## 改善箇所説明図

### 基準不適合発生箇所

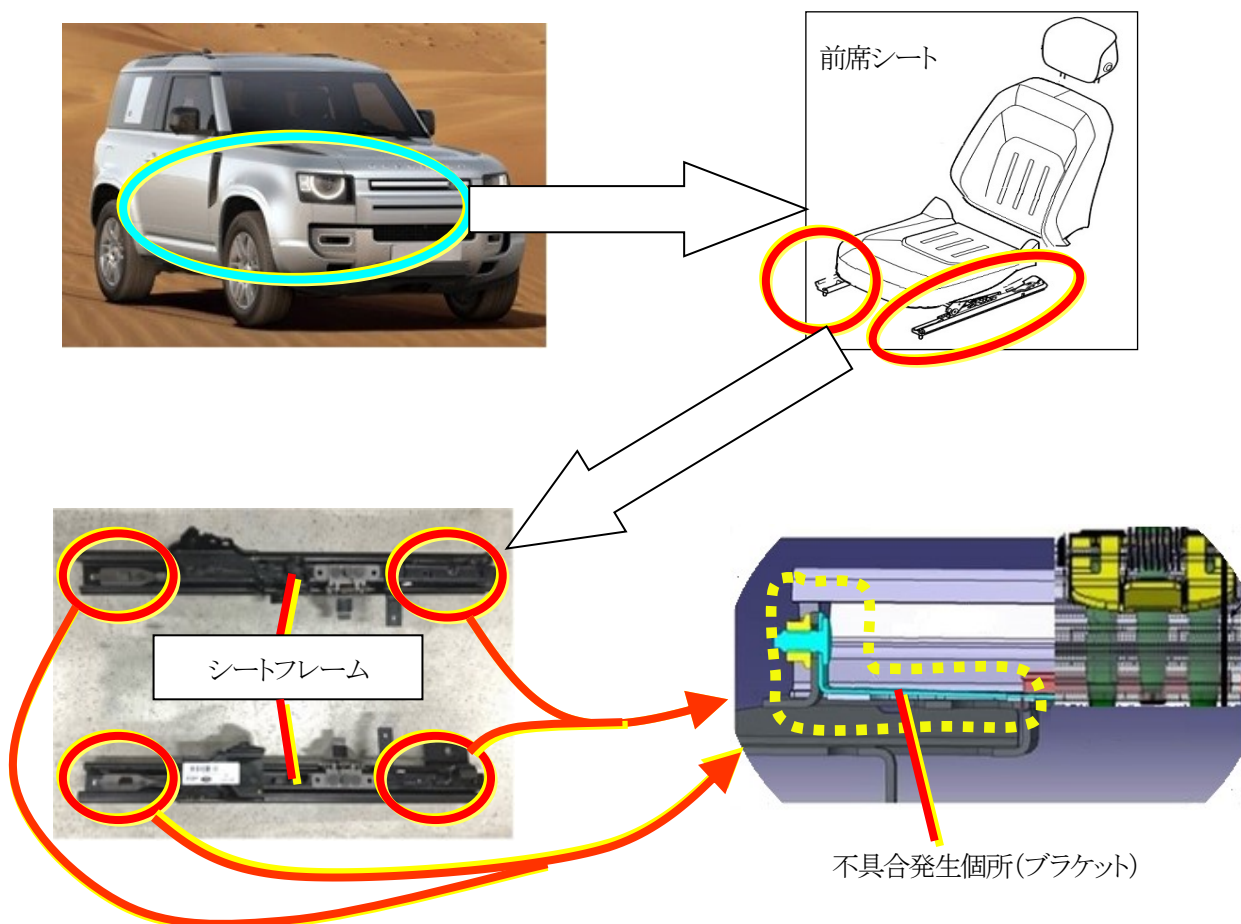
前列シートフレームにおいて、最前部及び最後部の停止位置にあるブラケットの強度が不足しているため、手動でシートを最前部又最後部に強い力で移動した場合、ブラケットが変形することがある。そのため、ロック位置がずれる事により、シートを正しい位置で固定出来ないおそれがある。

全車両、前列左右（運転席・助手席）のシートフレームを対策品に交換する。

識別：助手席側シートフレーム外側前部取付ボルトに銀ペイントを塗布。
